改善箇所説明図

駐車ブレーキチャンバ

基準不適合発生箇所

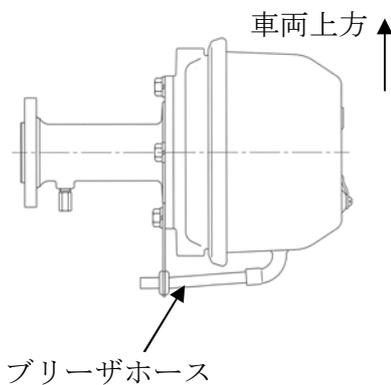
後2軸駆動の3軸車のスプリング式駐車制動装置において、ブリーザホースの取り付け位置が不適切なため、浸水路等を走行した際、当該ホース部から、スプリング室に水が浸入し、スプリングが錆びることがある。そのため、スプリングが折損し、タイヤフラムが損傷してエアが漏れ、最悪の場合、走行中駐車ブレーキが作動するおそれがある。

全車両、駐車ブレーキチャンバを点検し、スプリング室内部に錆のあるものは、当該チャンバ（ピギーバック）を対策品と交換する。また、規定の定期交換期間内で錆のないものは、ブリーザ位置を変更する。なお、規定の定期交換期間外で錆のないものは、定期交換を推奨する。
